LHCF/LHCFS ミニクランプレバー(めねじ) - フラットタイプ 仕様変更

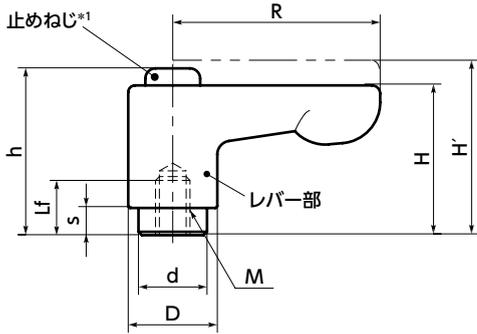
*1: 止めねじの頭の形を六角穴付きからヘキサロビュラ穴付きに変更しました。
